监理通知单

工程名称：中宜宜城流水镇 100MW 农光互补光伏电站项目

编号：ZHJL-YCGF-TZD-038

主题：关于光伏区电气施工质量相关事宜

相片二：接地扁铁规格型号不一致焊接在一起

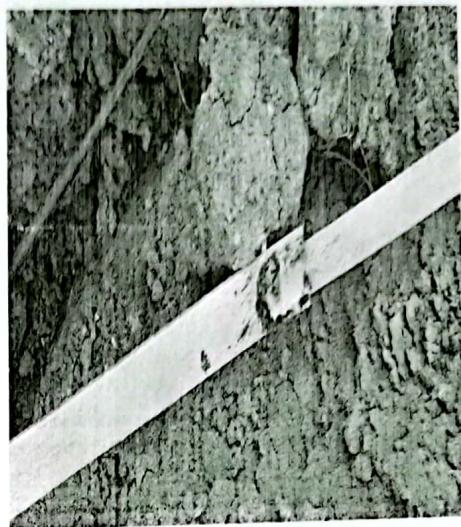
- 1、接地扁铁不允许敷设在高低压电缆上面，不符合 GB/50168、GB/50169 相关规范要求。
- 2、接地扁铁规格型号不一致焊接在一起。
- 3、扁铁焊接搭接面达不到 2 倍以上要求。
- 4、焊接后未做防腐。
- 5、箱逆变环网接地缺少接地极。

针对以上问题，总包单位、施工单位加强现场管控，对不合格部分进行整改合格后，报监理项目部复查，望相关负责人重视并落实到位。
